土壌汚染対策資料及び今後のスケジュール

仙台堀川公園整備　陳情・要望・問合せ事項

仙台堀川公園整備計画基本断面（修正案）

調査範囲

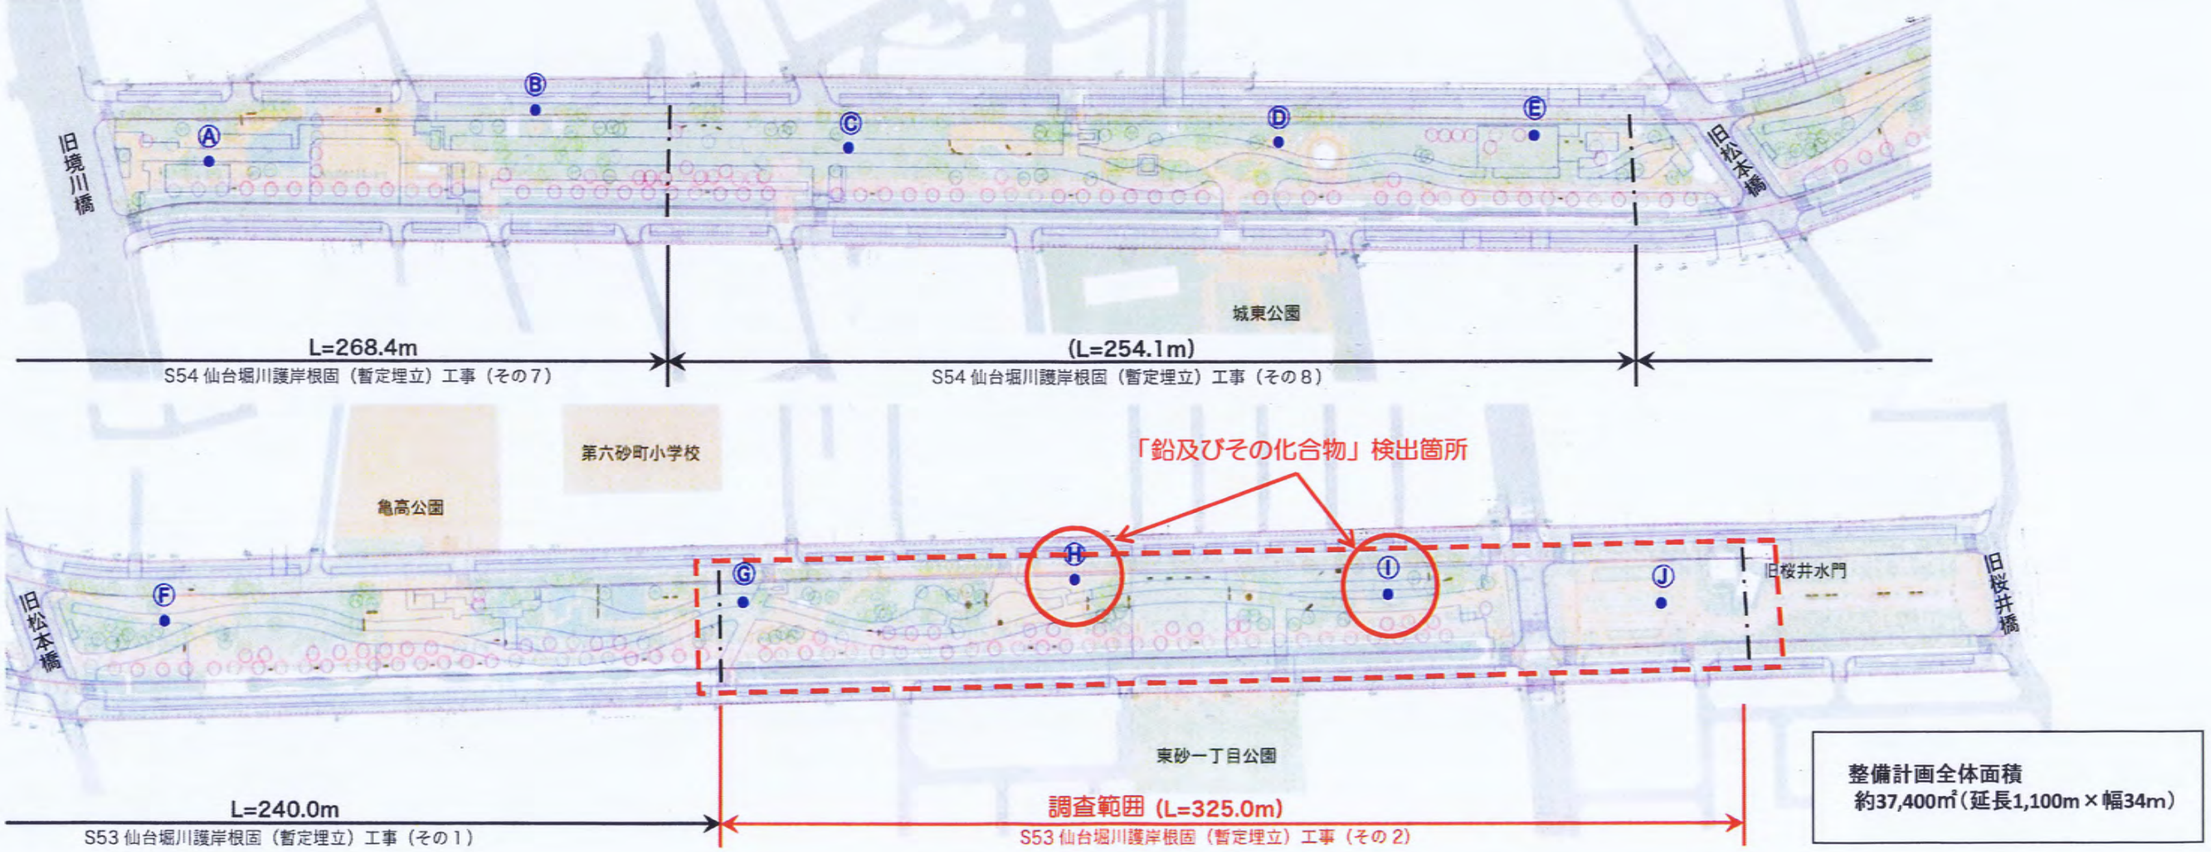
- H28年度の設計委託において、工事予定箇所の残土処分費の削減のため、処分場への搬出を計画していた。
  処分場では、受入れにあたり土壌成分分析が必要なことから設計委託の中で調査したところ、土壌汚染対策法の基準値を超える「鉛及びその化合物」がH・I地点にて検出された。（下図参照）

◇調査範囲…　H・I地点を含むS53年度埋立工事範囲を10mメッシュで調査する。
　　(W34.0m×L325.0m＝約11,000㎡)
◇調査深度…　ヘドロ層までとする。（4m～6m程度）
　　ヘドロ層と埋立土の境が不明瞭の場合は別途判断
◇調査項目…「鉛及びその化合物」とし、溶出量及び含有量試験をする。

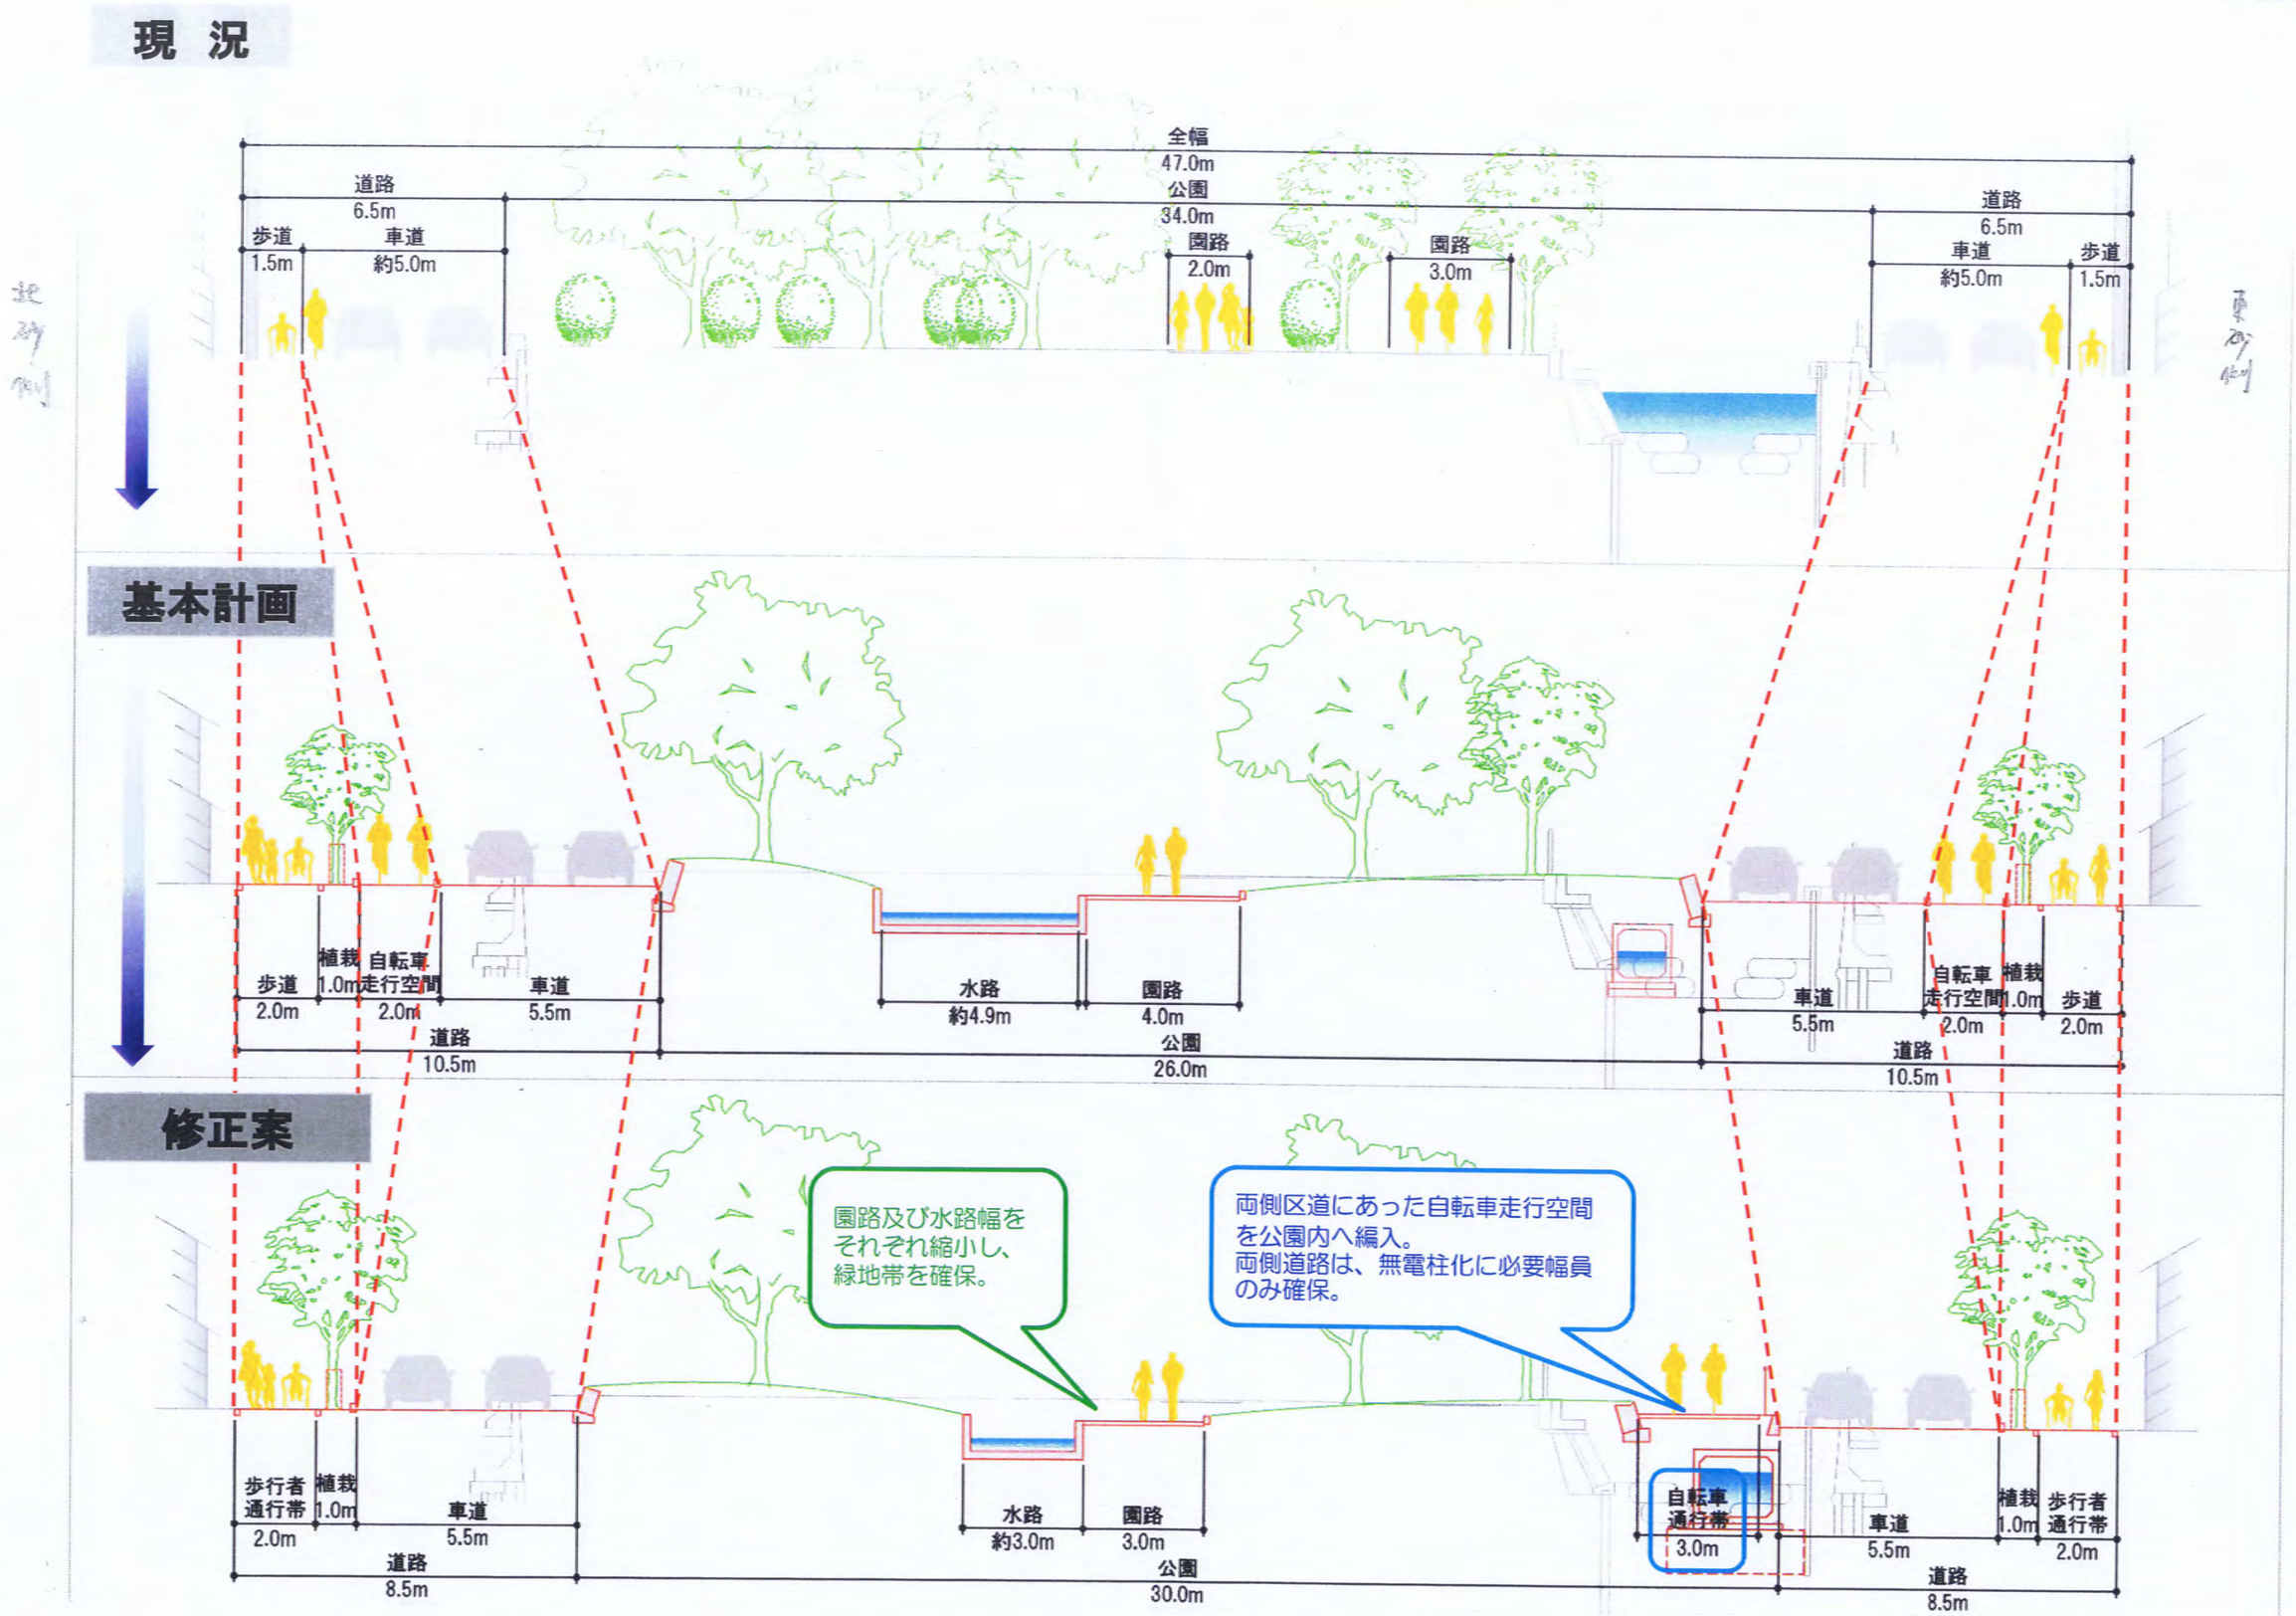
・事業に反対、必要でない
・公園内の禁止事項をなくし、土の舗装を増やしてほしい
・桜並木を残してほしい
・地先の意見を聞いてほしい
・再度、説明会を開いてほしい
・現状維持で整備してほしい
・周知が遅い、もっと周知してほしい
・今回の意見を参考にしてほしい
・無電柱化は賛成だが、公園を削らないでほしい
・CIG 施策に反するのではないか

・自転車走行空間は、交通が錯綜して危険である
・六砂小前に横断歩道を設置し、公園間口も広げてほしい
・車は一方通行にしてほしい
・道路工事は夜間もやるのか？
・車道が広がると違法駐車が増えるのではないか？
・信号機付の横断歩道を増やしてほしい
・自転車は公園内を通行してほしい
・子供や高齢者、障害者などは自転車走行空間を横断するのが危険では？
・清洲橋通りは信号待ちの自転車であふれている
・道路優先でなく、公園優先にならないか？
・道路拡幅は反対である
・公園を削ってまで道路を広げることはない
・道路拡幅による車のスピード抑制対策をお願いします
・通学路のため交通安全対策には万全を期してほしい
・路線バスやコミュニティバスを走らせてほしい

- 無電柱化に伴う道路拡幅による公園減少について、多くの意見を頂いていることから、修正案では両側道路に予定していた自転車走行空間を公園内の東側 1 箇所に振り替えることにより、公園減少を抑えた。
- 公園内に予定していた園路及び水路の幅員についても、それぞれ縮小することにより、緑地を確保する。
- 今後も、修正案を地元説明することで整備計画の理解と周知を進める。

> ➢ 無電柱化に伴う道路拡幅による公園減少について、多くの意見を頂いている。修正案では両側道路に予定していた自転車走行空間を公園内へ振替、歩行者と自転車の錯綜解消のため、公園内にて分離する。
> ➢ 信号機や横断歩道、道路のスピード抑制に関しては、今後道路課にて検討する。

ＵＲ団地前道路線形について

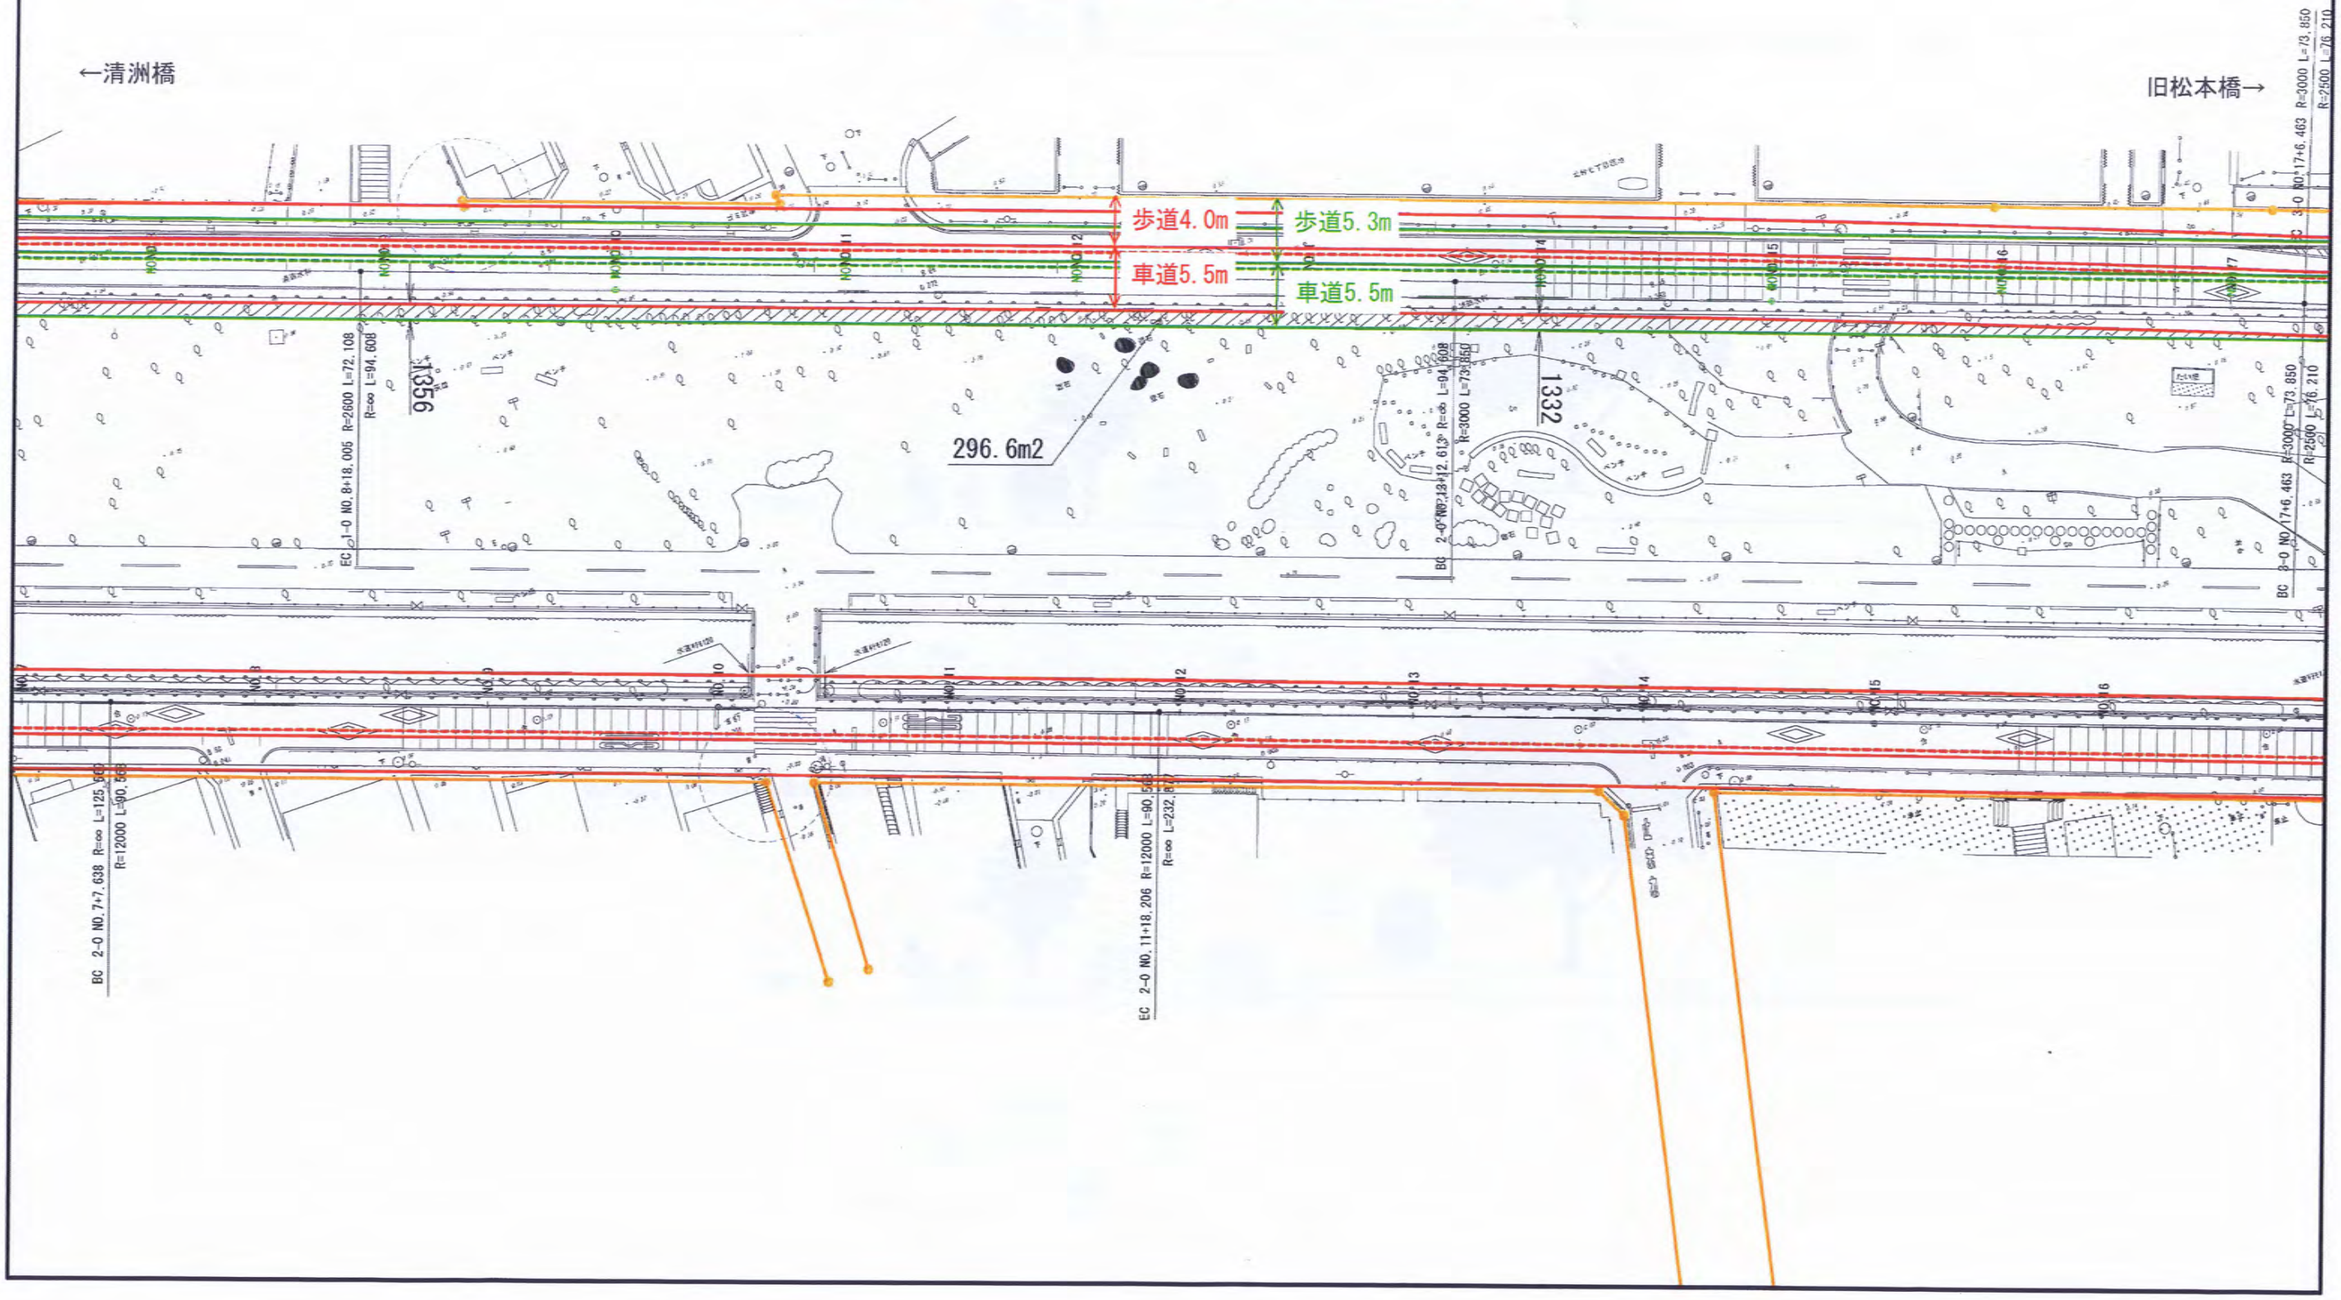
ＵＲ団地前直線（緑色）　歩道幅員　歩道幅員3.0m～5.3m

ＵＲ団地前Ｒ=2500～3000の曲線（赤色）　歩道幅員3.0m～4.0m

⇒公園面積がＵＲ団地前の300m 幅約1.3m　296.9m2増
